重庆市建设工程消防设计问题答复 (2025年版)

1 建筑专业问题答复·····	4~12
2 给排水专业问题答复·····	13~22
3 电气专业问题答复·····	23~28
4 暖通专业问题答复·····	29~38

编号：20240506-建筑-0001A

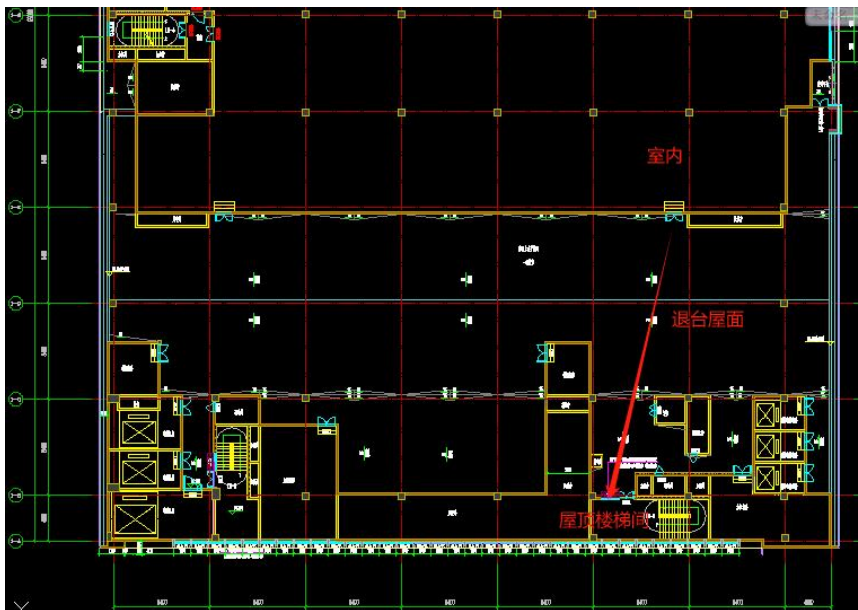
关于屋面、露台处安全出口界定的问题。

平面有退台屋面的楼层，通过屋面进入屋顶楼梯间的出口可否认定为该防火分区的安全出口？

根据图中所示情况，该通过屋面进入屋顶楼梯间的出口可认

定为该防火分区的安全出口。

建筑退台屋面或露台应根据《建筑设计防火规范》GB 50016-2014（2018年版）第 2.1.14 条及条文说明，或参照重庆市《建设工程消防设计审查技术疑难问答》（渝建消防〔2023〕10号）第 1.0.14 条规定，确定是否为安全区或作为安全出口。

编号：20240701-建筑-0004

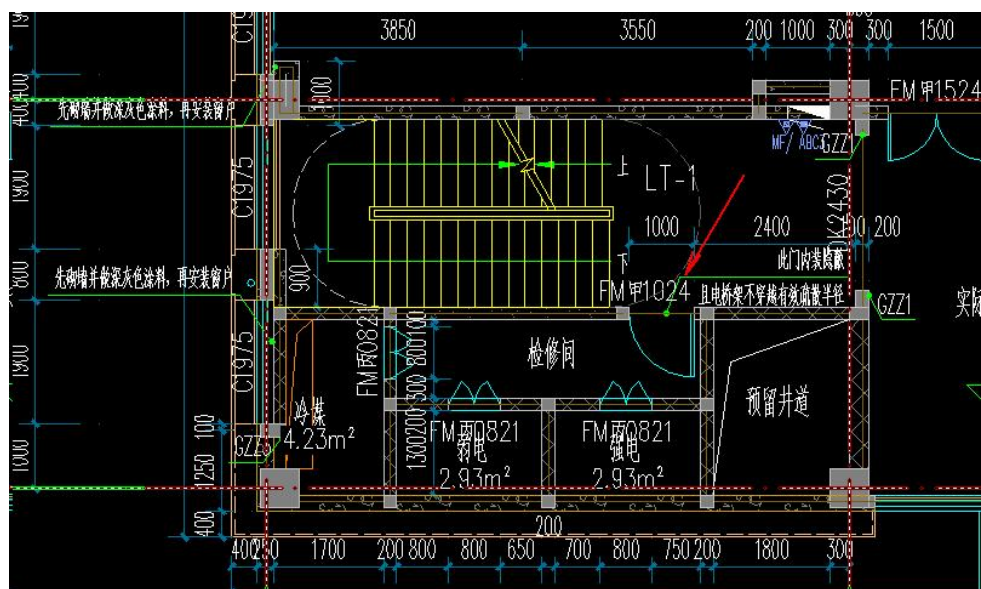
如下图，楼梯旁设有冷媒井、强弱电井等，是否可以在室内敞开楼梯间范围内设普通检修门？若不能，是否可以设甲级防火门？

如图所示，该检修间门位于开敞楼梯间范围内，不满足《建筑防火通用规范》GB 55037-2022 第 7.1.8 条要求。

编号：20240902-建筑-0004

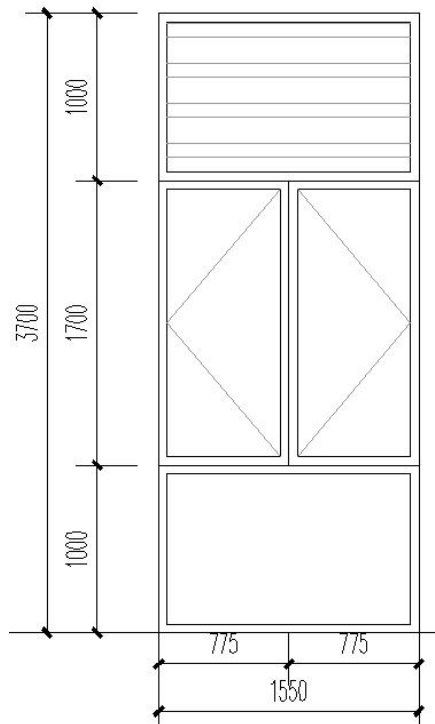
如下图，某旅馆建筑，消防救援窗为双扇平开窗，中间无竖挺，开启后净宽满足 1.0m，单扇净宽小于 1.0m，是否满足消防救援要求？

为保障消防救援迅速安全，消防救援窗应在被破坏后不对救援行为产生次生影响，考虑到消防救援人员的装备不便于灵活开启窗扇，如图所示的平开窗扇，在满足《建筑设计防火规范》GB 50016-2014（2018年版）第7.2.5条相关规定的前提下，为避免窗框对救援的影响，尚应满足从外部可开启甚至快速拆除窗框的要求。

编号：20250108-给排水-0003

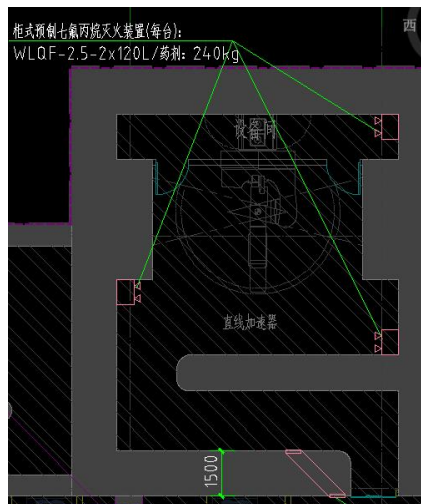
医院建筑中直线加速器，属于贵重设备，按规范该房间应设气体灭火装置。如采用七氟丙烷灭火系统，应设置泄压口。但该房间有放射性，为了满足屏蔽防护，设置泄压口时大多采用泄压口面与墙体 45° 倾角的方式。问题是：这类房间的墙体都是厚度不小于 1500mm 的钢筋混凝土墙，围护结构完全可以承受释放气体后房间内部气压增大后的压力，是否可以不设置泄压阀。

设有七氟丙烷气体灭火系统的防护区，除围护结构应能承受气体灭火剂释放后产生的内压外，也需要考虑救援人员可能进入防护区二次灭火时的人身安全，根据《气体灭火系统设计规范》GB 50370-2005 第 3.2.7 条，应设置泄压口。

编号：20250108-给排水-0004

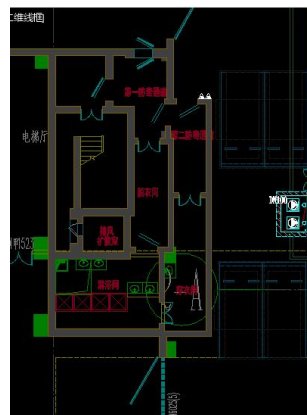
人防车库中的通往人防楼梯，不作平时疏散使用的密闭通道、防毒通道（如图一），仅战时使用的穿衣间、脱衣间、淋浴间、滤毒室等（如图二），这类仅战时使用，平时封闭不使用的人防功能房间是否可以不设置喷淋。

不作平时疏散使用的密闭通道、防毒通道，平时封闭不使用的人防功能房间等，平时无可燃物和使用功能，且无人员停留。根据《建筑防火通用规范》GB 55037-2022 第 8.1.9 条条文解释，可以不设置自动灭火系统。

编号：20240607-暖通-0001

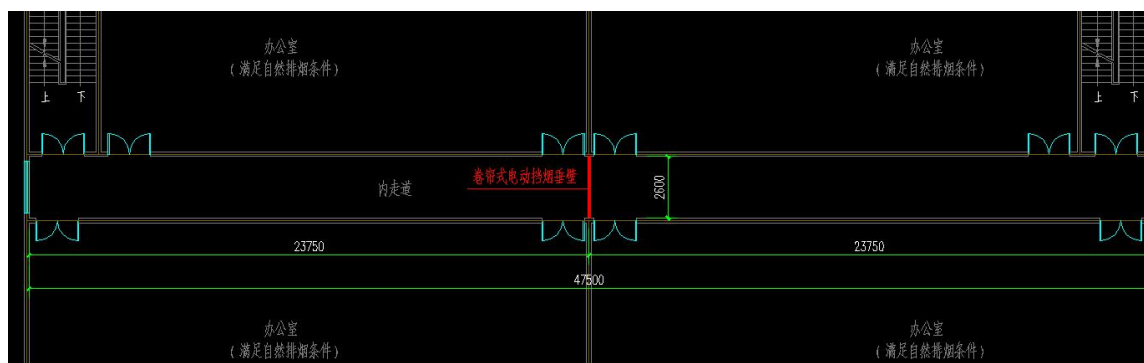
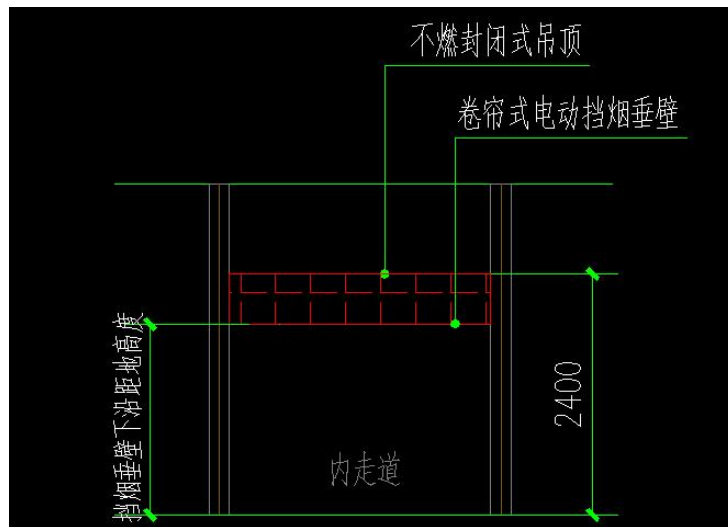
以下图 1、图 2 所示的某既有建筑改造案例，该内走道采用不燃封闭式吊顶，吊顶后的净高仅 2.4m，内走道长度 47.5m、净宽 2.6m $>$ 2.5m，按 GB51251-2017 第 4.2.4 条的要求需用挡烟垂壁将走道划分为 2 个防烟分区，每个防烟分区长度不超过 24m，每个防烟分区采用自然排烟。

(1) GB 51251-2017 第 4.6.2 条：自然排烟区域储烟仓厚度不小于空间净高的 20%且不应小于 500mm；如此，挡烟垂壁下沿距地为 $2.40-0.50=1.90\text{m}$ 。

(2) GB 55037-2022 第 7.1.5 条：疏散通道、疏散走道、疏散出口的净高度均不应小于 2.1m。

以上 2 个要求的结果是矛盾的，请问挡烟垂壁该如何设置？既有建筑改造和装修工程是否可以参照疏散通道上防火卷帘分步下降的做法，采用活动式挡烟垂壁，火灾时，由火灾报警系统联动控制下降到距地面不低于 1.80m 处？

挡烟垂壁下沿距地高度应满足《建筑防火通用规范》GB 55037-2022 第 7.1.5 条不小于 2.1m 的要求。

室内空间净高较低时，建议与建筑、装饰专业沟通，通过利用吊顶空间进行间接排烟等方式，满足挡烟垂壁的设置要求。

既有建筑改造及装饰工程，应按现行规范及地方标准进行设计。当条件不具备、执行现行规范确有困难时，应不低于原建造时的标准。如对执行标准有分歧，建议通过专家论证进行认定。

编号：20240607-暖通-0006

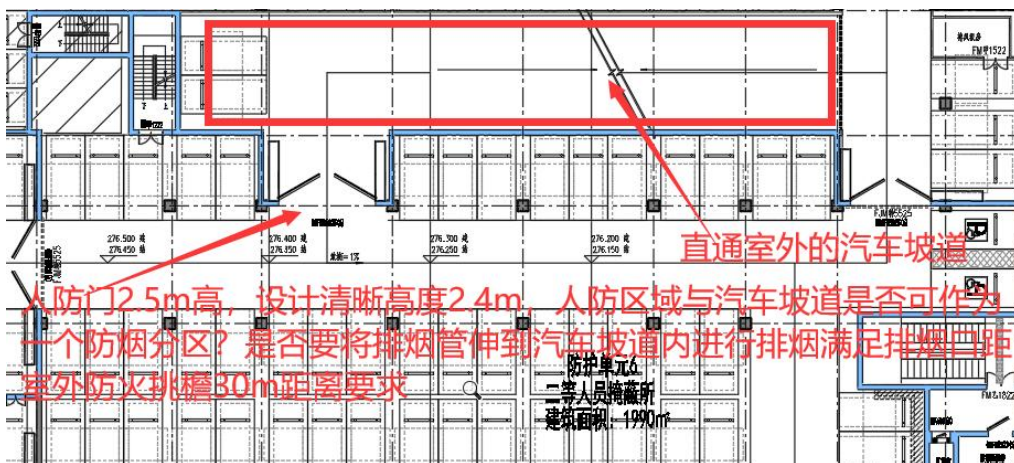
根据重庆市《建设工程消防设计审查技术疑难问答》第 1.0.13 条，“若汽车坡道仅供车行使用，不作为人行通道时，可不考虑车道疏散距离”，请问汽车坡道是否需要计入防烟分区内，排烟口距汽车坡道的最远点的距离是否需要满足不大于 30m 的要求？当人防墙将人防区域与汽车坡道分隔成两个区域时（如下图），是否汽车坡道需要按单独一个防烟分区来考虑？

车库坡道面积应计入坡道所在防烟分区的面积；排烟口的布置应保证坡道内任一点与该防烟分区内最近的排烟口之间的水平距离不大于 30m；上述案例中，人防门连接坡道的部分也属于坡道的一部分，人防区域和坡道区域可以作为一个防烟分区。

编号：20240906-暖通-0014

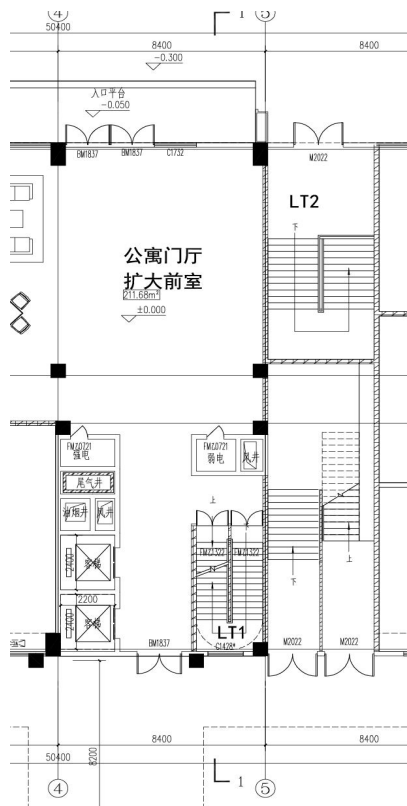
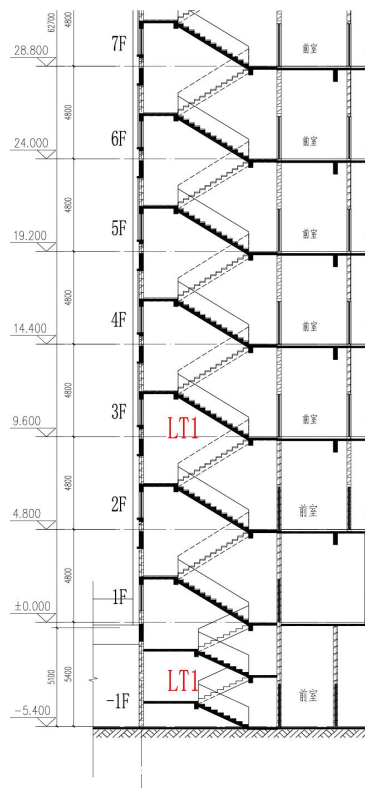
问题 1：防烟楼梯间 1 地下段可否采用合用前室顶部设置送风口的加压送风、楼梯间自然通风（在一楼设置 2 m²的可开启外窗）的方式？

问题 2：楼梯 2 为塔楼投影范围内的仅为地下服务的封闭楼梯间，该封闭楼梯间的防烟方式是否可以采用《建筑防烟排烟系统技术标准》GB 51251-2017 第 3.1.6 条？如果楼梯 2 为地下两层不超过 10m 的封闭楼梯间，楼梯间的防烟方式是否可以采用自然通风方式，在一层设置 2 m²的可开启外窗？如果楼梯 2 为地下两层的防烟楼梯间，可否采用前室设置顶送的加压送风，防烟楼梯间在一层设置 2 m²的可开启外窗的防烟方式？

问题 1 答复：可以，本例的地下一层楼梯间可参照《建筑防烟排烟系统技术标准》GB 51251-2017 第 3.1.6 条要求，设置不小于 1.2 m²的可开启外窗自然通风；外窗底边应高于楼梯间入口下方-0.5F 平台且高于室外地坪，顶边应贴入口上方+0.5F 梁底。

问题 2 答复：都可以。
